**Antragsunterlagen**  
**gem. § 68 WHG, § 16 BImSchG,**  
**§ 3 Abgrabungsgesetz NW mit UVS und LBP**  
**zur Erweiterung des Steinbruchs Jaeger**

**Erläuternde Unterlagen**  
**zum Antrag vom 23.8.2023**

Projekt-Nr.: 2111003

Stand: 27. August 2024

Abbildung 1: Lageplan der vorgesehenen Ausgleichsflächen (aus Anhang 22)

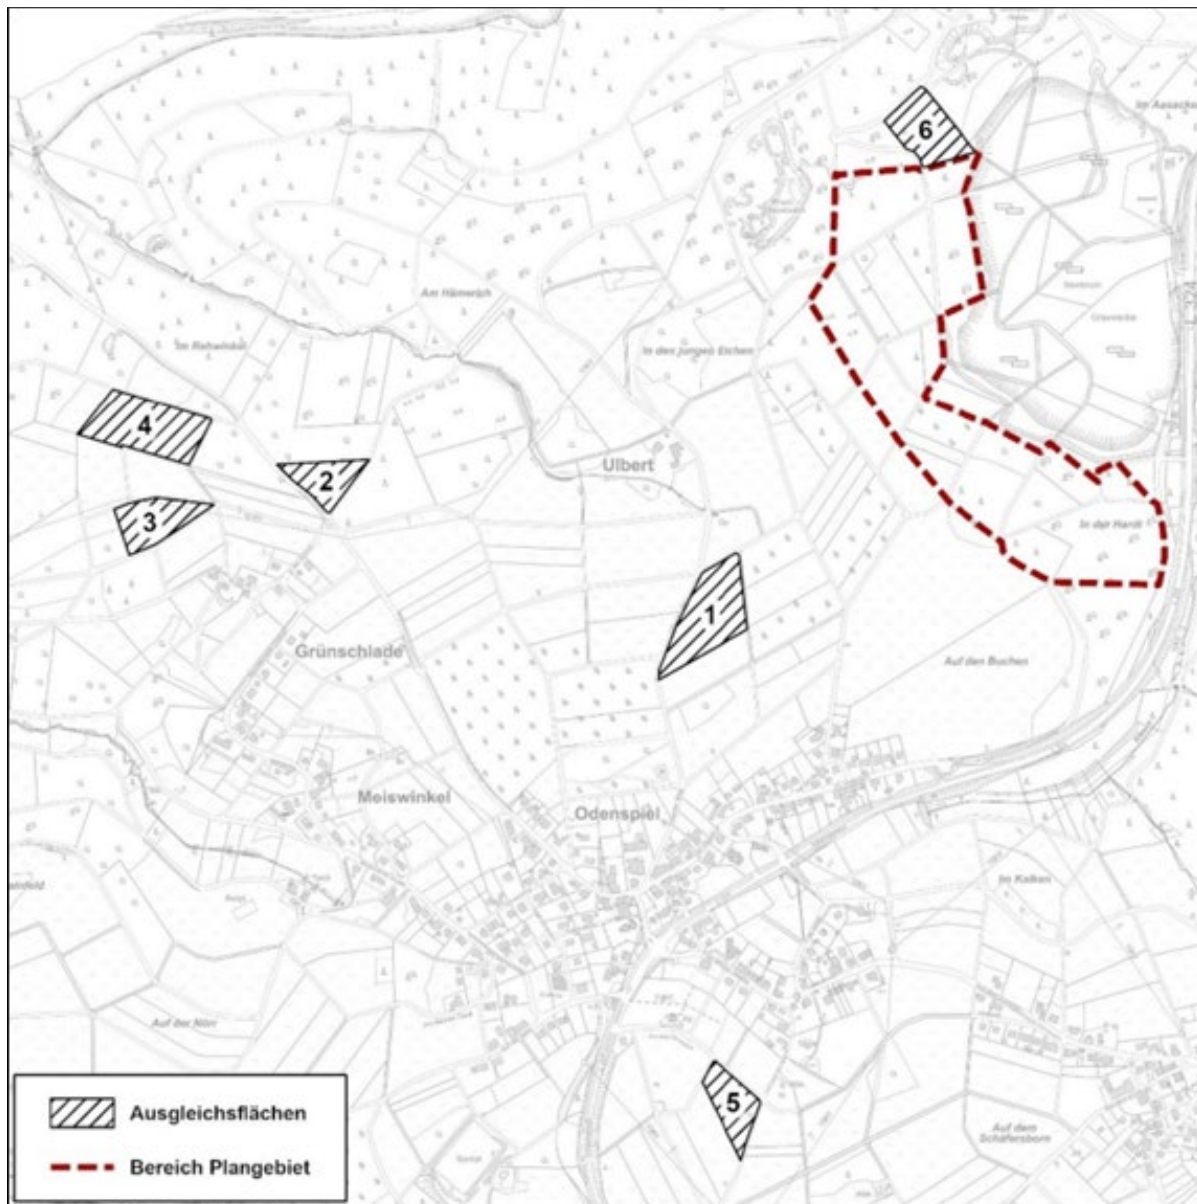
Die Untere Naturschutzbehörde (UNB) verwies in ihrer Stellungnahme darauf, dass bei der Ermittlung des Ausgleichsbedarfs im Planfeststellungsbeschluss 2007 bereits festgesetzte Ausgleichs- und Ersatzpflanzungen des genehmigten Steinbruchbereiches nicht berücksichtigt seien.

Der festgestellte erhöhte Eingriff in das Biotoppotenzial erfordert eine Anpassung der geplanten Ausgleichsmaßnahmen. Hierfür sind unter anderem zusätzliche Flächen für Aufwertungsmaßnahmen vorgesehen.

In der nachfolgenden Abbildung 1 sind die jetzt vorgesehenen Ausgleichsflächen in einem Lageplan dargestellt. Die Flächen befinden sich im Eigentum der Antragsstellerin bzw. sind vertraglich gesichert worden.

Abbildung 2: Auszug aus einem aktuellen Entwässerungstechnischen Lageplan für den Steinbruch Jaeger (aus Klapp & Müller GmbH, Stand: 11.07.2022).

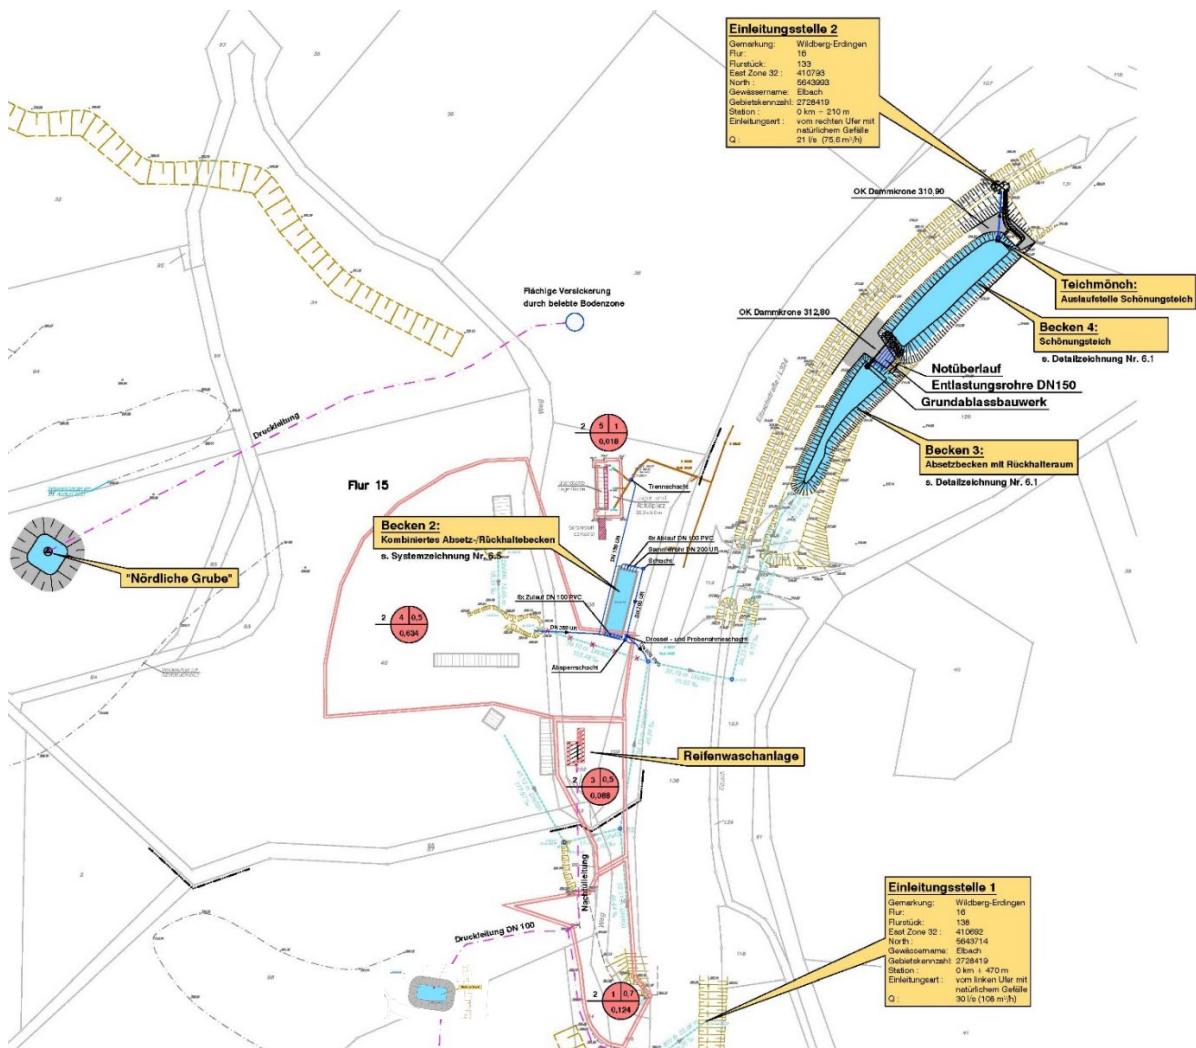
Im Rahmen des Anhörungsverfahrens des Planfeststellungsverfahrens bat die verfahrensführende Behörde, die Darstellung des Entwässerungssystems in den Antragsunterlagen im Hinblick auf Ausführungen zur Einleitung aus der Grube Süd zu überprüfen.

In der nachfolgenden Abbildung 2 ist zur Verdeutlichung ein Auszug aus einem aktuellen Entwässerungstechnischen Lageplan für den Steinbruch Jaeger dargestellt.

Im Anschluss an das Becken 2 kreuzt der Regenwasserkanal die L 324 und mündet in zwei hintereinander geschaltete Absetzbecken (Absetzbecken 3 und 4), die parallel zum „Elbach“ angeordnet sind. In den Absetzbecken wird das mit Gesteinsmehl verschmutzte Niederschlagswasser geklärt und anschließend an der Einleitungsstelle 2 in den „Elbach“ eingeleitet.

Das Absetzbecken 3 dient dabei zur Grobstoffrückhaltung. Das Absetzbecken 4 wird zur Einhaltung der Grenzwerte in Bezug auf die abfiltrierbaren Stoffe eingesetzt. Die übrigen Flächen des Steinbruchs besitzen keine Vorflut an einen Kanal. Sie entwässern direkt in die nördliche bzw. südliche Grube (siehe Abbildung 2).

Abbildung 5: Wasserstand und Förderrate im See Nord (ersetzt Abb. 14 des Anhangs 2)

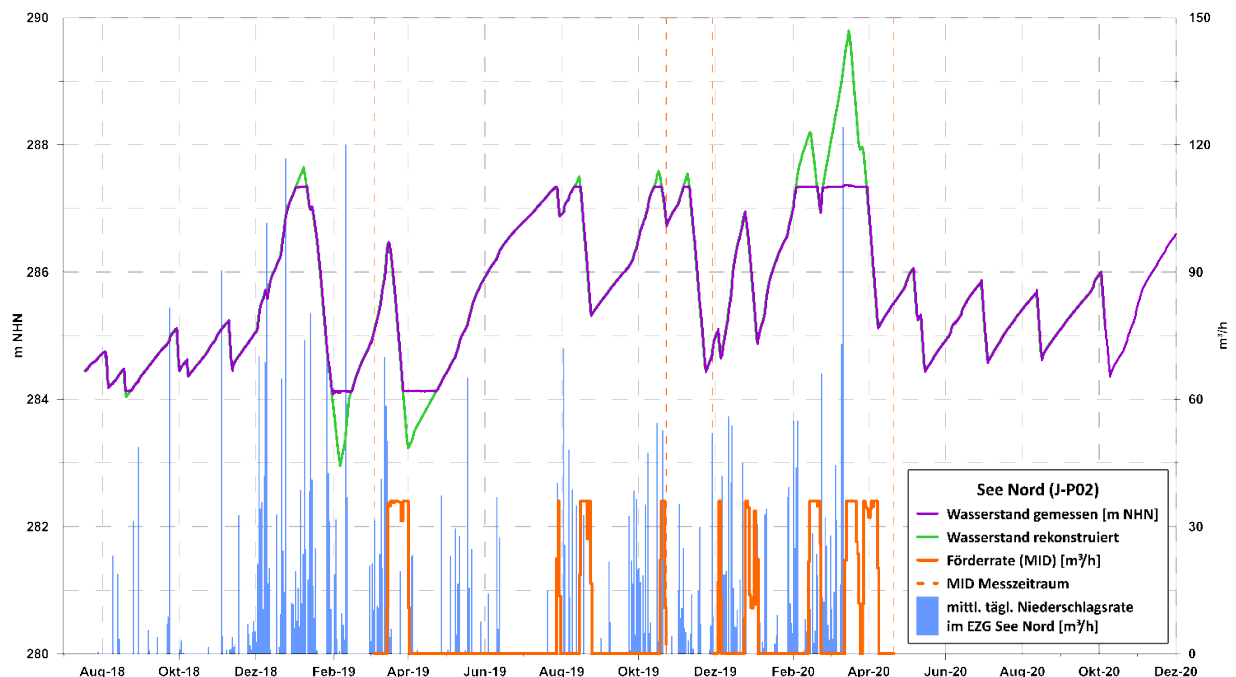
Im Prüfgutachten wurden die Abbildungen 14 und 15 des Hydrogeologischen Fachgutachtens beanstandet. Sie werden daher nachfolgend in überarbeiteter Form dargestellt.

Die Abbildungsnummerierung entspricht der des Hydrogeologischen Fachgutachtens (vgl. hierzu Anhang 2 des Erläuterungsberichtes).

Abbildung 8: Abflusskomponenten der Oberflächengewässer (ersetzt Abb. 23, Anhang 2)

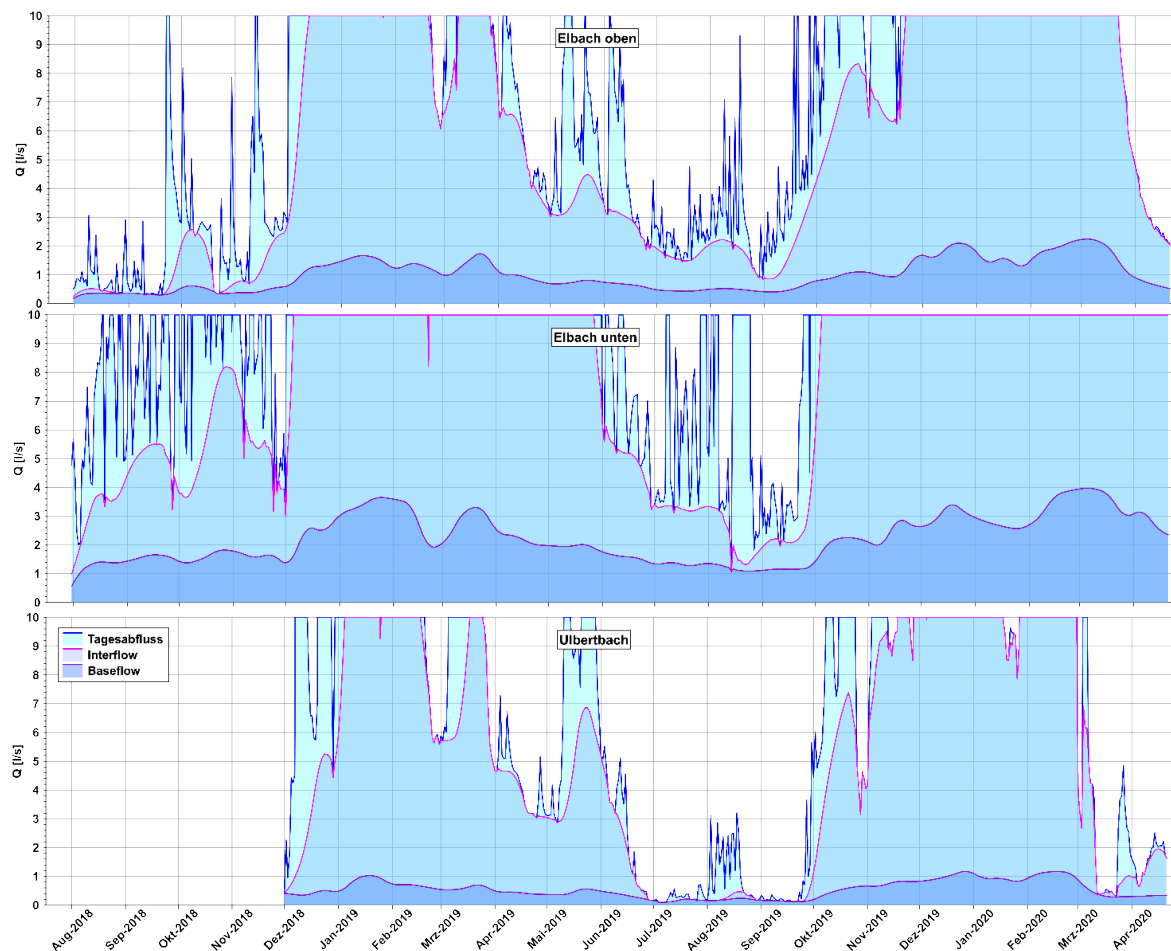
Im Prüfgutachten wurde das untere Diagramm der Abbildung 23 des Fachgutachtens des Anhangs 2 beanstandet. Sie wird daher angepasst und durch die nachfolgende Abbildung 8 ersetzt.

In der Abgabefassung der Abbildung 23 sind für den Ulbertbach im Zeitraum August 2018 bis November 2018 Abflusswerte dargestellt, die aufgrund von Dateninkonsistenzen bei der Auswertung nicht berücksichtigt werden konnten. Die Daten dieses Teils des Messzeitraumes wurden im aktualisierten Diagramm entfernt.
